**Verslag huishoudelijke elektrische installatie op laagspanning en zeer lage spanning****Algemeen:**

Referentie: 004-20260413-01	Datum controle: 13/04/2026
Keurder: 004

Eigenaar: Onbekend	EAN-code: 541448820054878912
Adres installatie: J-B dekeyzer 136, 1970 - Wezembeek- Oppem	Nummer teller(s): 1sag3100539437
Distributienetbeheerder installatie: Fluvius	
Datum uitvoering installatie:	<input type="checkbox"/> Vóór 01/10/1981 <input checked="" type="checkbox"/> Tussen 01/10/1981 en 01/06/2020 <input type="checkbox"/> Vanaf 01/06/2020
Type:	<input checked="" type="checkbox"/> Wooneenheid <input type="checkbox"/> Niet-huishoudelijk <input type="checkbox"/> PV <input type="checkbox"/> Batterij <input type="checkbox"/> Laadpaal

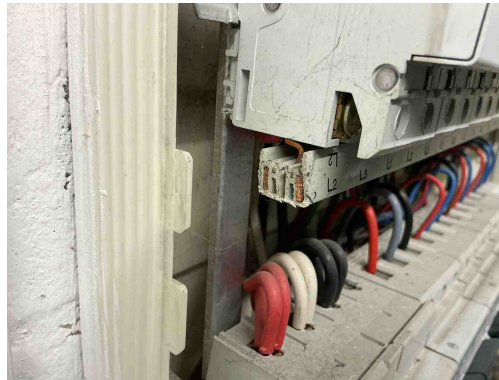
B17 - De voedingsspanning is niet op elk bord vermeld (Boek 1: 3.1.3.3).
Opmerking: Oa bord 1

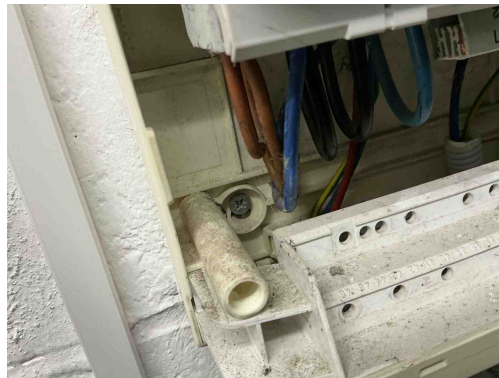
T21 - Het elektrisch materieel is niet geplaatst volgens de voorschriften van de fabrikant/ regels van goed vakmanschap . (Boek 1: 1.4.1.3)

Opmerking: Oa bord 1

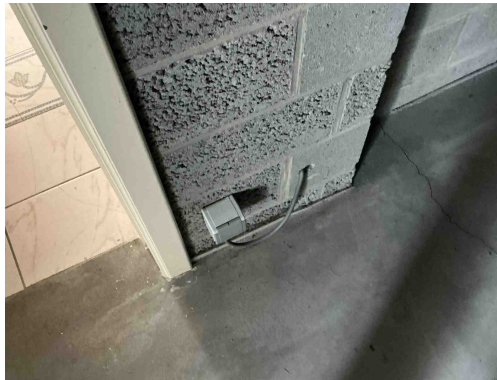
T21 - Het elektrisch materieel is niet geplaatst volgens de voorschriften van de fabrikant/ regels van goed vakmanschap . (Boek 1: 1.4.1.3)

Opmerking: Oa bord 1

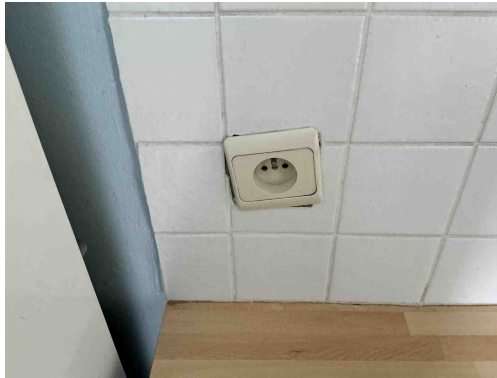
C13 - Onvoldoende bevestiging van de leiding(en) (Boek 1: 5.2.9.5).
Opmerking: Oa garage

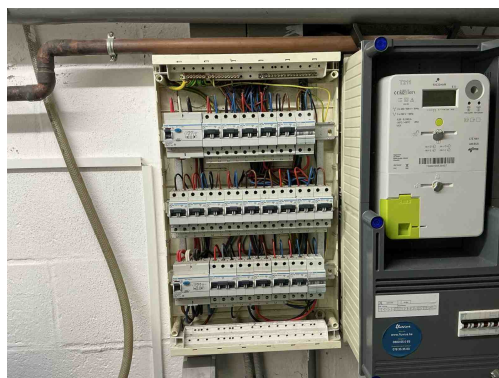
C21 - Het gebruik van geleiders van het type VOB, zonder bijkomende afscherming is niet toegestaan (Boek 1: 5.2.9.6).
Opmerking: Oa badkamer 2,3
